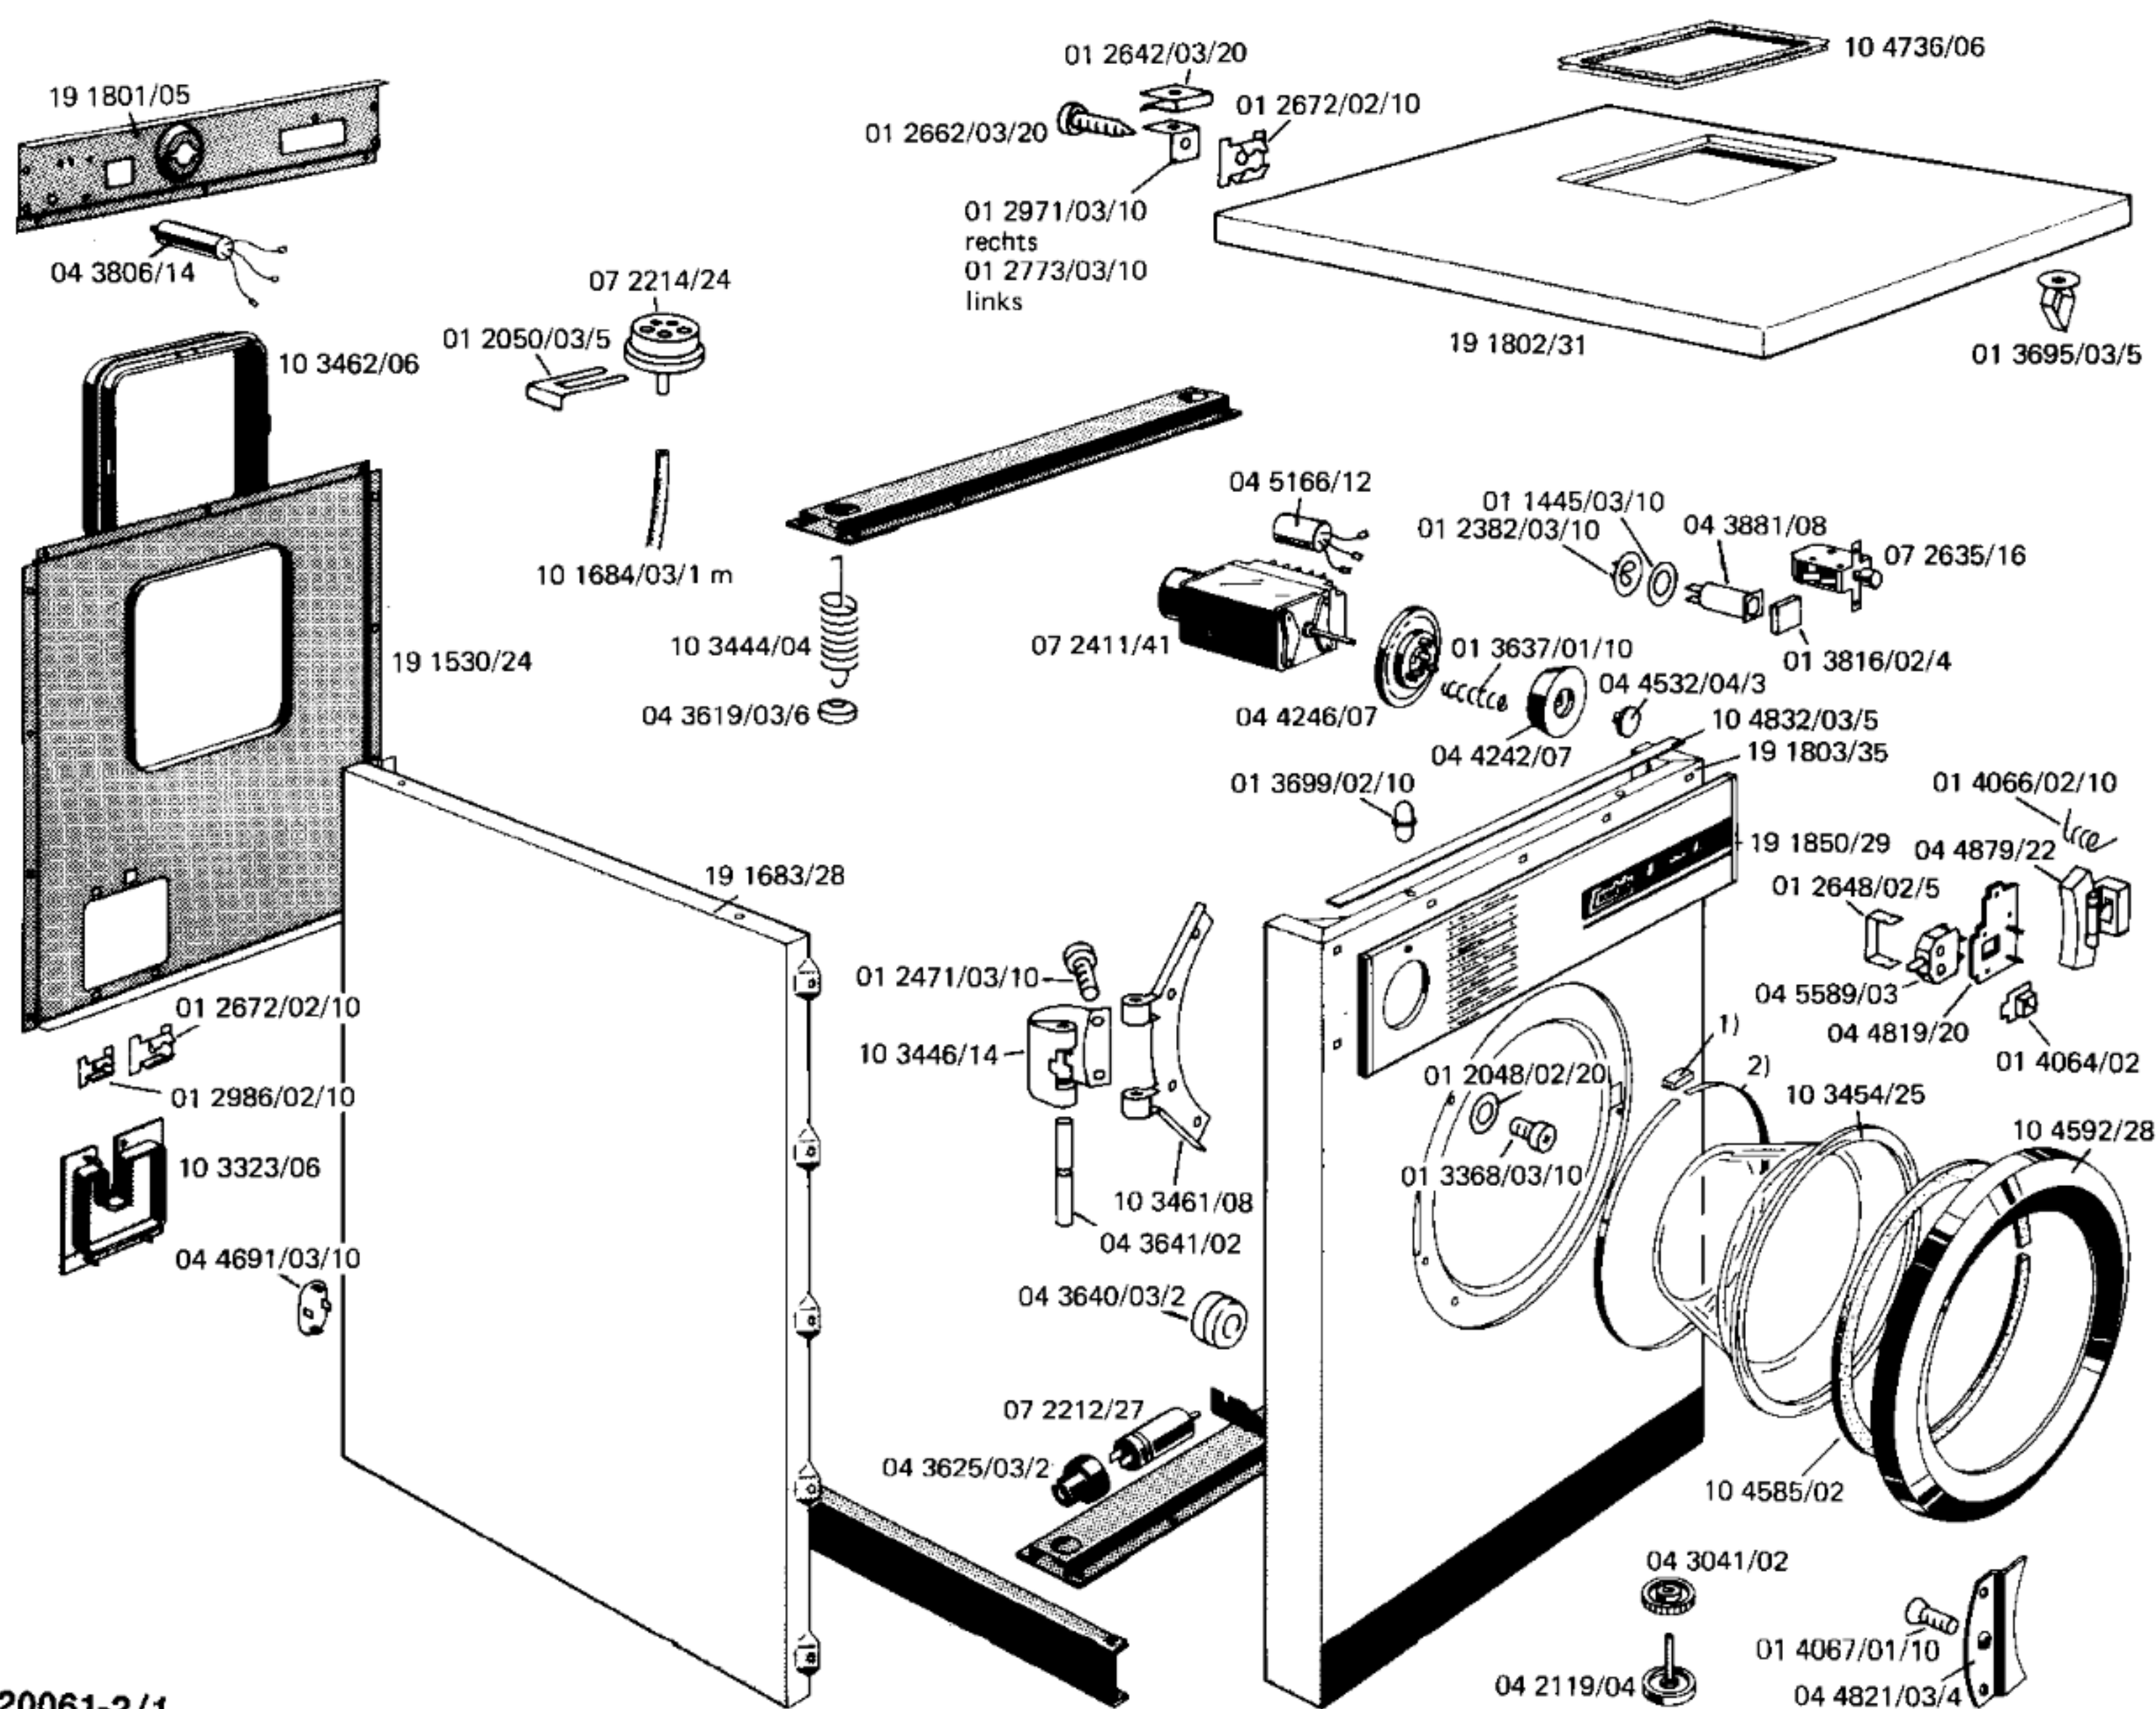
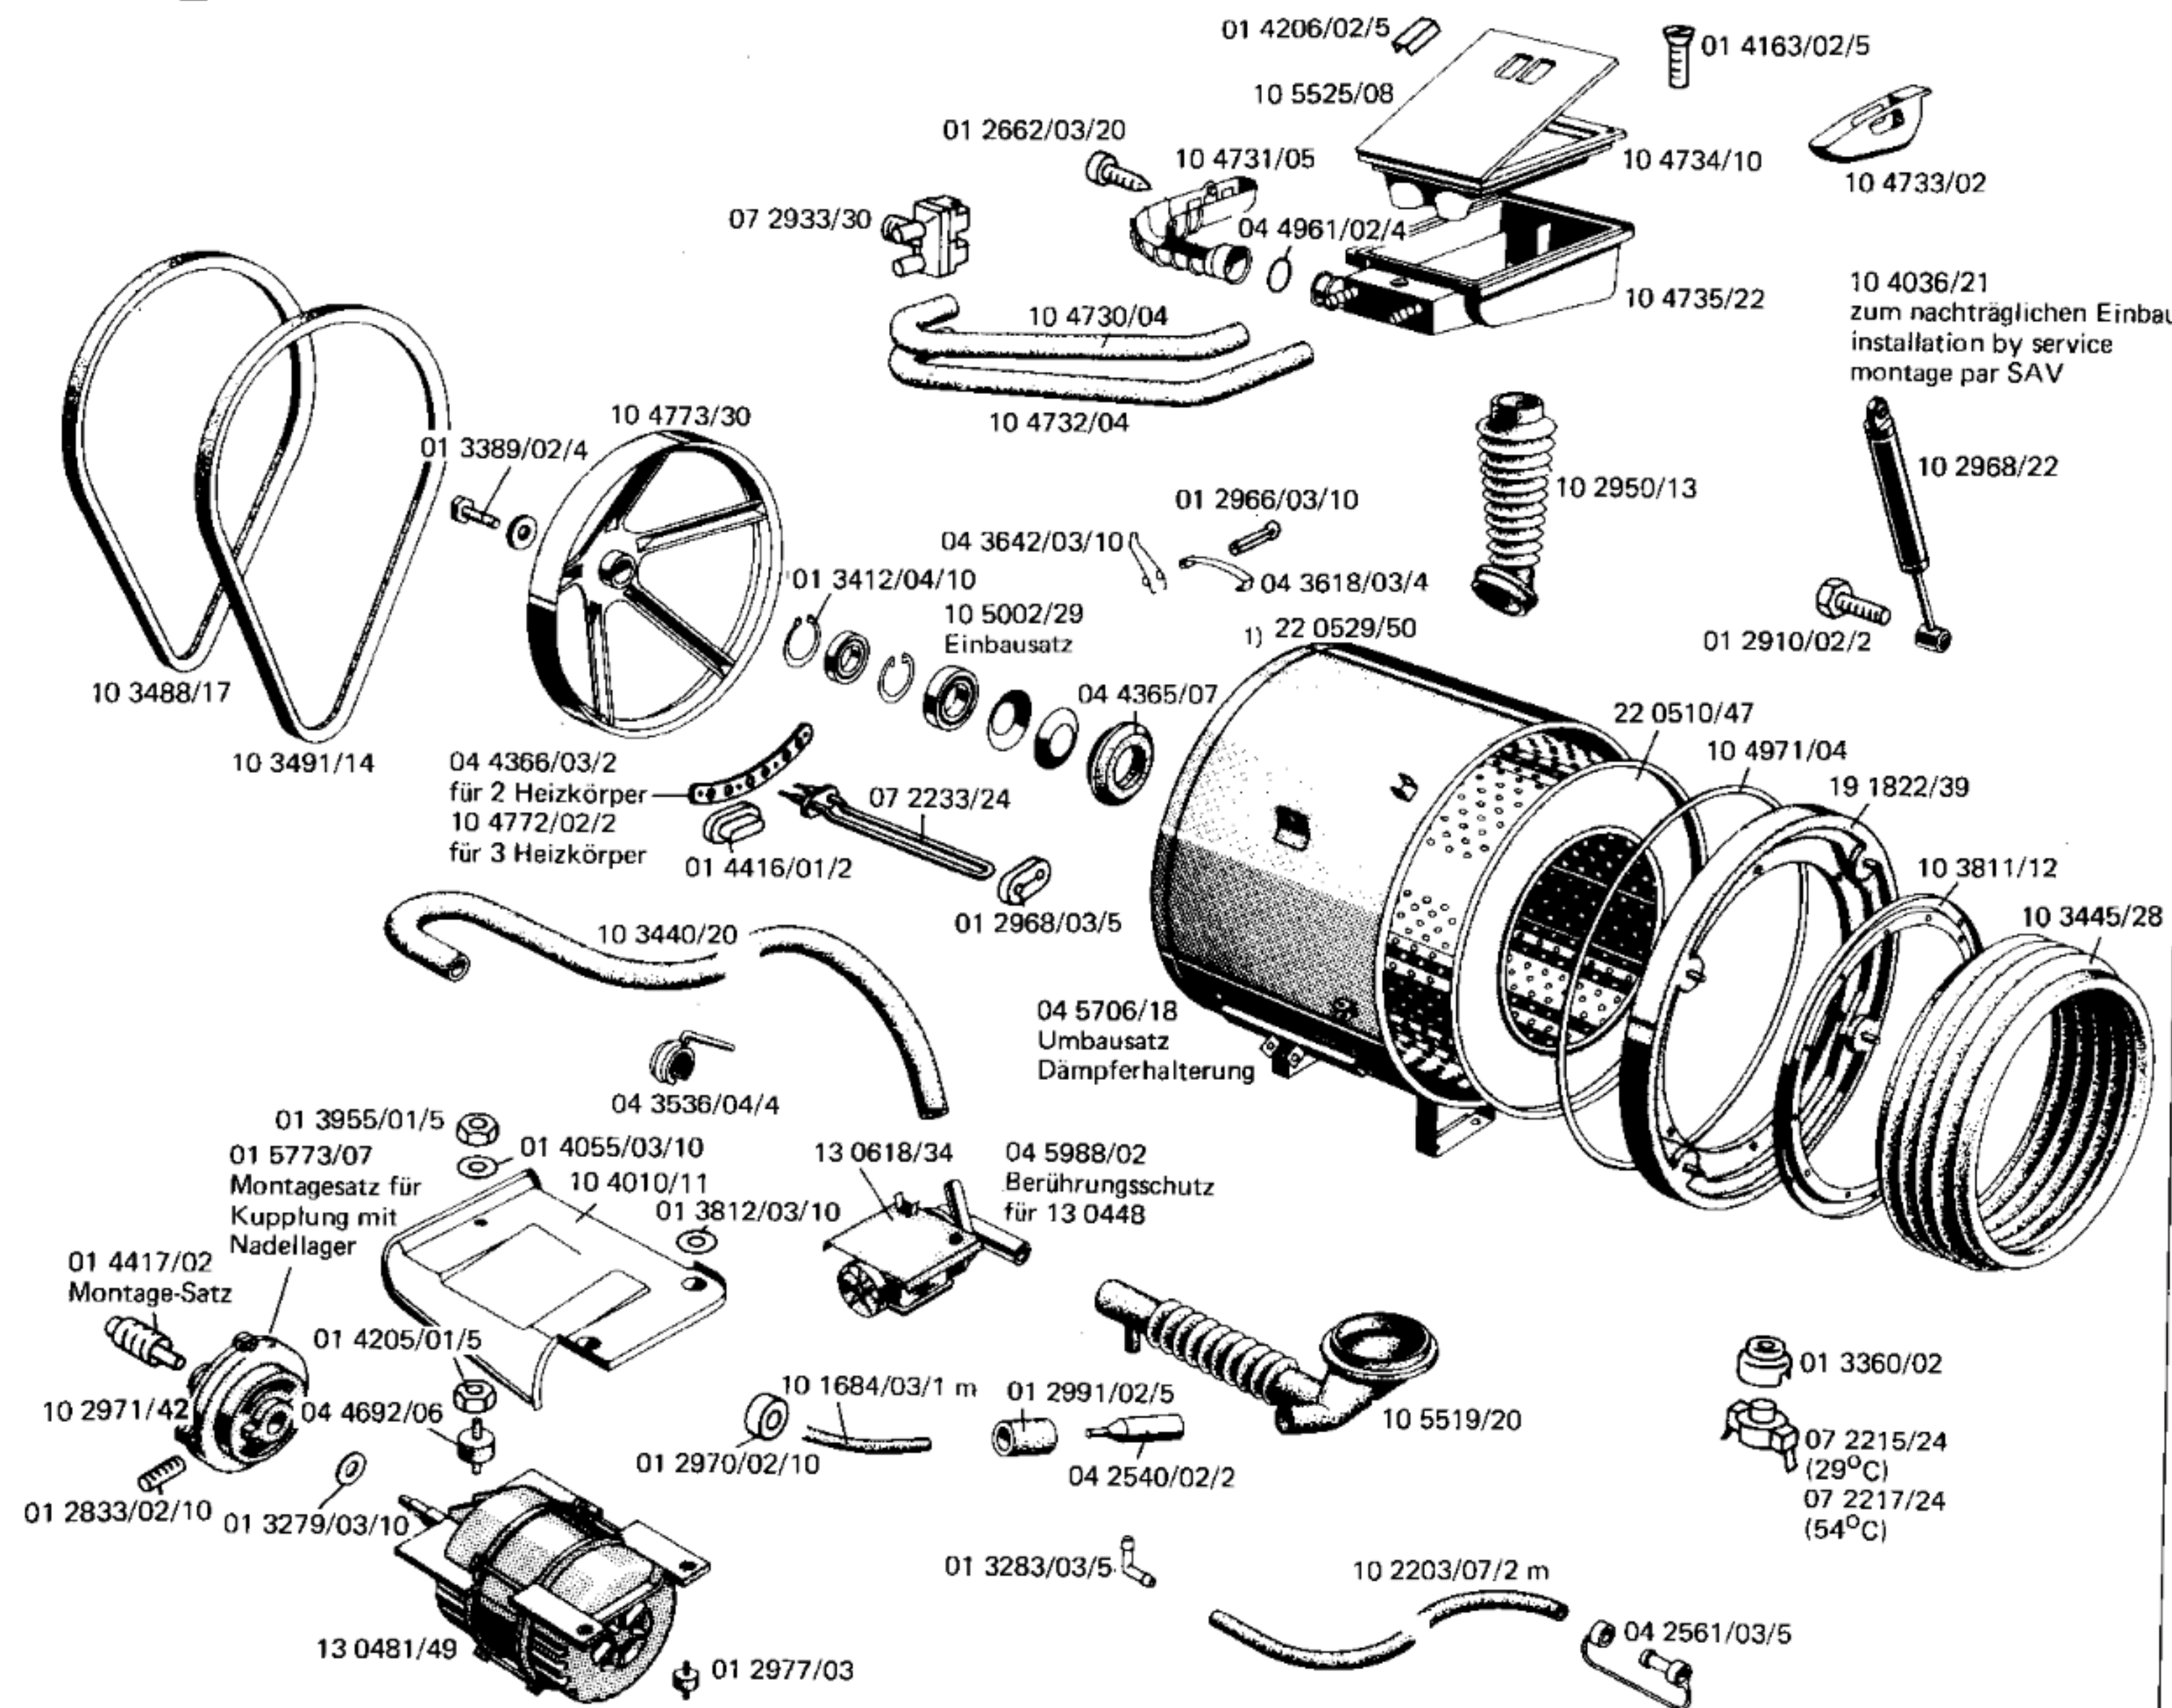
- 1) 01 4083/04/10  
Steckhülse  
01 4470/01/2  
Kappe
- 2) 19 1771/03  
Ring  
19 2335/07  
Schelle

- 1) Nach Aufbrauch des Laugenbehälters 22 0529 wird als Ersatz 22 0709 bereitgestellt. Zusätzlich muss dann die Wellendichtung 04 5745 oder der Lager-Einbausatz 10 5499 eingesetzt werden. Tank 22 0709 will be provided when stocks of 22 0529 are exhausted. Bearing mounting kit 10 5499 or shaft seal 04 5745 must then also be installed. Dès que la réserve des cuves 22 0529 sera épuisée, la cuve 22 0709 sera fournie. En ce moment, installer aussi le jeu de montage pour paliers 10 5499 ou le joint flexible 04 5745
